改善箇所説明図 (不具合箇所②)

基準不適合発生箇所

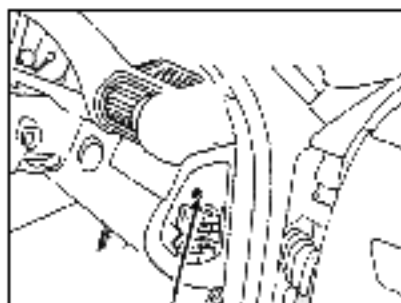
取り付け装置の連結部が、警告器として不良なため、接触不良を起こすおそれがある。

改善後

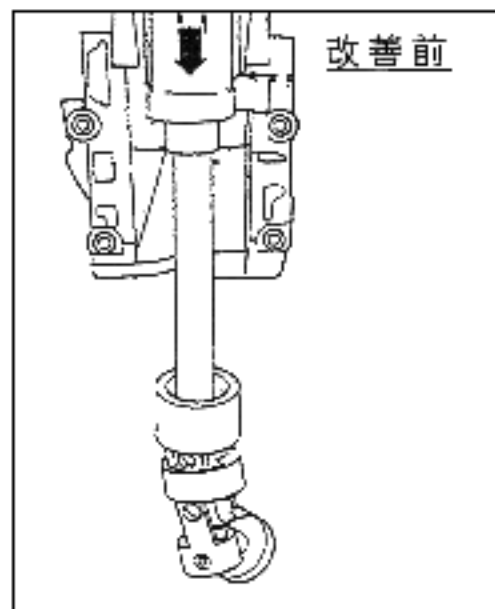
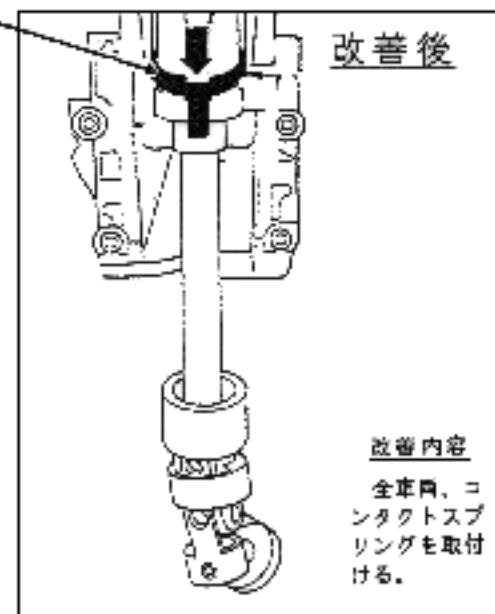
コンタクトスプリング

形状：ヒューズボックス上部に白又は黄ペイント塗布

全車両、コンタクトスプリングも取付ける。
